Zienswijze 1
Stantec, 17 juli 2019

Met interesse heeft Stantec kennis genomen van de Nota Bodembeheer, zoals deze door de gemeente Amsterdam op 5 juni 2019 ter inzage is gelegd. Middels deze e-mail reageren wij op de concept-nota. Wij sluiten ons aan bij de inhoudelijke opmerkingen van Alliander die verduidelijking behoeven in onze ogen. Daarnaast hebben wij nog de volgende opmerking:

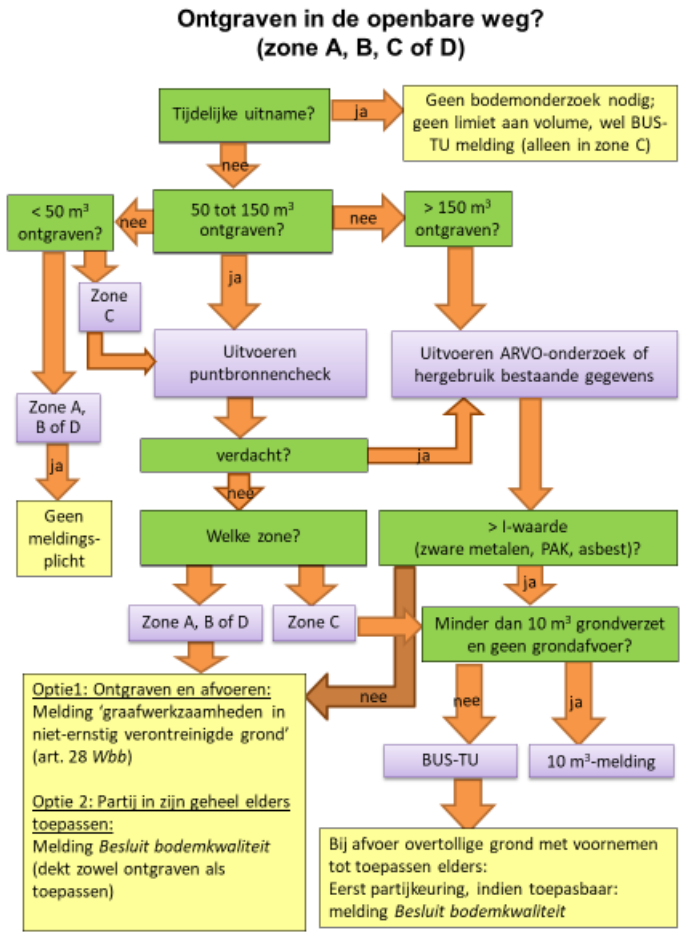
1b. Stroomschema (fig 3.4) niet correct t.a.v. tijdelijke uitname
De constatering is juist. In het schema had moeten staan dat bij tijdelijke uitname (waarbij sprake is van grond die - zonder te zijn bewerkt - op of nabij dezelfde plaats en onder dezelfde conditie opnieuw in die toepassing wordt aangebracht) geen bodemonderzoek hoeft te worden uitgevoerd. Bij tijdelijke uitname geldt geen volumebeperking. Er moet wel een BUS-TU-melding worden gedaan. Het schema is aangepast en ziet er als volgt uit:
